Vorlage Nr.: 2-BV/051/2019
Status: öffentlich
Geschäftsbereich: Bauverwaltung
Datum: 23.05.2019
Verfasser: Meinhardt Felix

Antrag auf Errichtung einer Versorgungsstation am Coulombwall, Fl.Nr. 1925

Beratungsfolge:
Datum Gremium
04.06.2019 Bau-, Planungs- und Umweltausschuss

Ausschnitt Masterplan

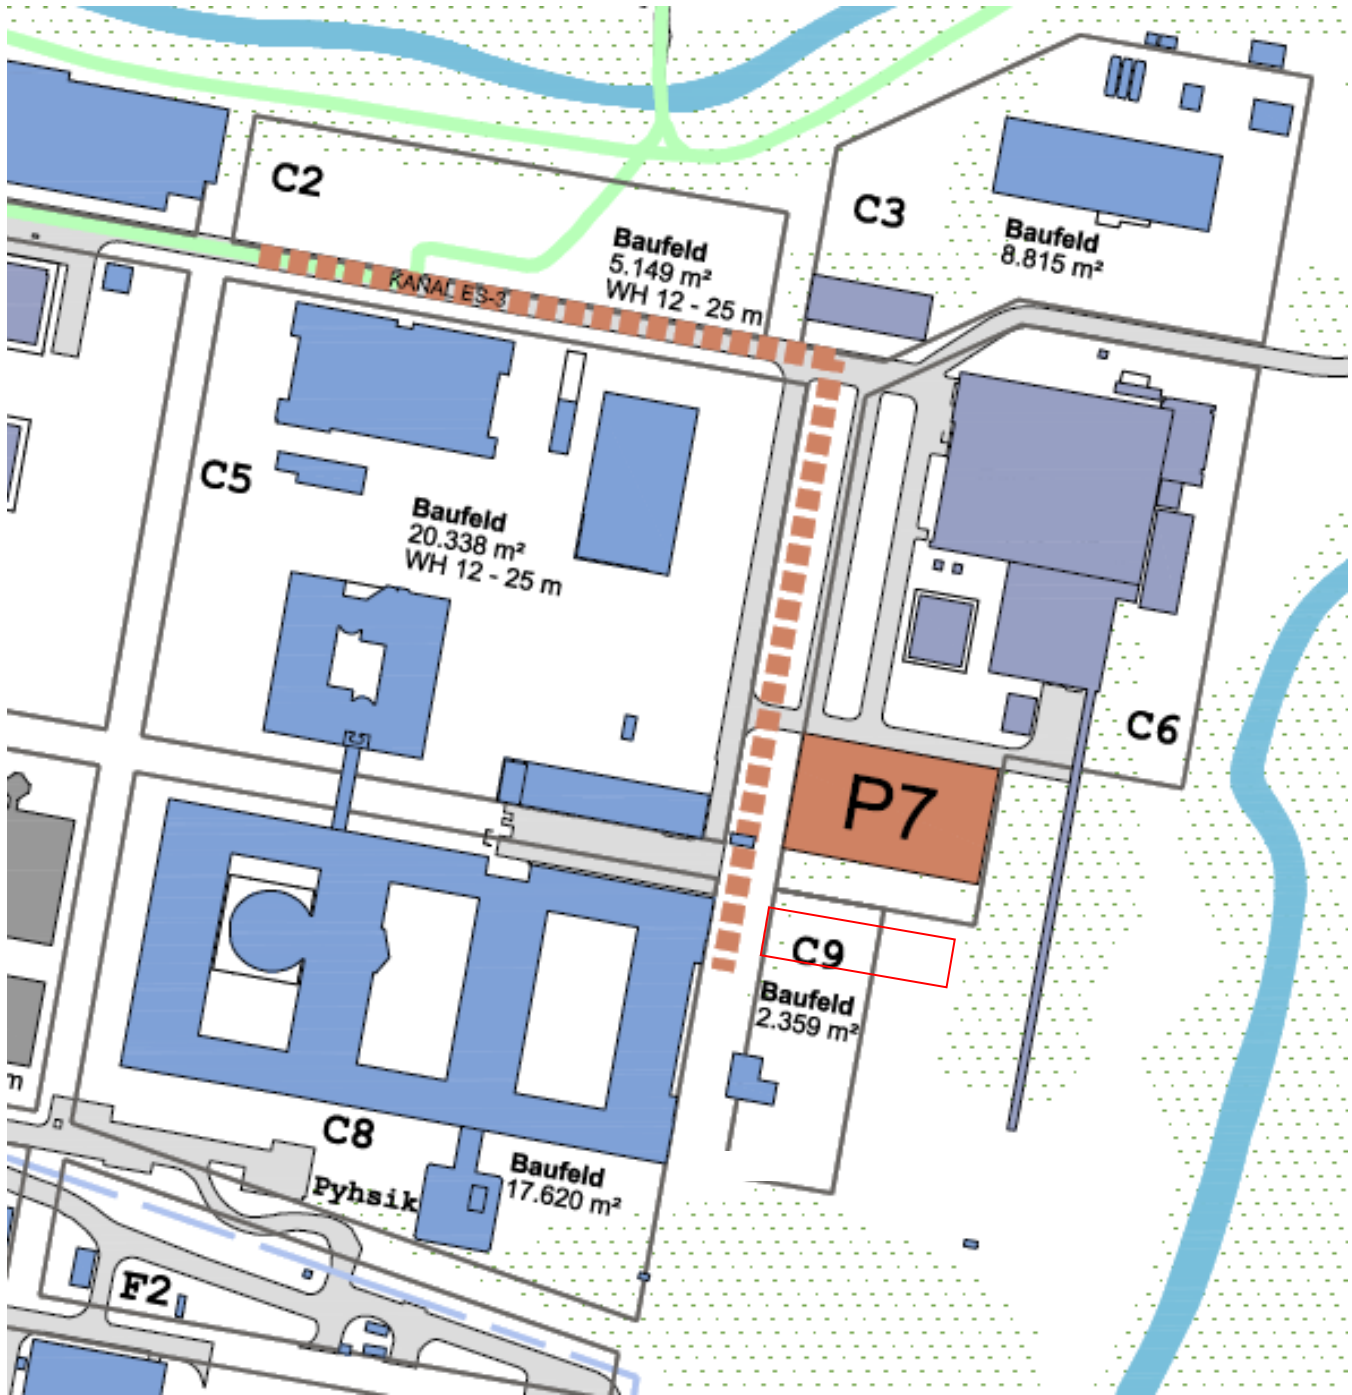
Nach Rücksprache mit dem Landratsamt München liegen die Grundstücke östlich des Wiesäckerbachs nicht mehr im Außenbereich nach §35 BauGB, sondern im Innenbereich nach §34 BauGB. Danach sind Vorhaben zulässig, wenn sie sich nach Art und Maß der baulichen Nutzung, der Bauweise und der Grundstücksfläche, die überbaut werden soll, in die Eigenart der näheren Umgebung einfügt, die Erschließung gesichert ist, die Anforderungen an gesunde Wohn- und Arbeitsverhältnisse gewahrt bleiben und das Ortsbild nicht beeinträchtigt wird. Die Voraussetzungen für die planungsrechtliche Zulässigkeit sind im vorliegenden Fall gegeben. Das Vorhaben soll im Baufeld C9 realisiert werden und überschreitet dieses nach Osten mit einer Fläche von ca. 274 m². Sonstige Regelungen des Masterplans bleiben unberührt.

Es wird eine Abweichung vom Masterplan wegen der Überschreitung des Baufelds nach Osten beantragt. Die beantragte Anordnung südlich des Parkhauses an der bestehenden Feuerwehrezufahrt ist laut Bauherrn sinnvoll, da keine zusätzliche Fläche versiegelt werden muss. Zudem befinden sich im Baufeld C9 neben einer Containeranlage für Büro- und Seminarnutzungen 2 erhaltenswerte Eichen. Zwar ragt das geplante Gebäude teilweise in ein Biotop, dies wird jedoch von der Unteren Naturschutzbehörde toleriert, wenn die südlichen Flächen im Baufeld C9 aufgewertet werden. Dazu sollen zwei Regenwassermulden (stehendes Gewässer) errichtet werden. Dadurch entsteht eine Fläche mit hoher Aufenthaltsqualität. Daher kann der Abweichung aus Verwaltungssicht zugestimmt werden.

Der Bau – Planungs- und Umweltausschuss beschließt, dem Antrag auf Errichtung einer Versorgungsstation am Coulombwall, Fl.Nr. 1925 zuzustimmen. Der Abweichung wegen der Überschreitung des Baufelds C9 nach Osten wird zugestimmt.
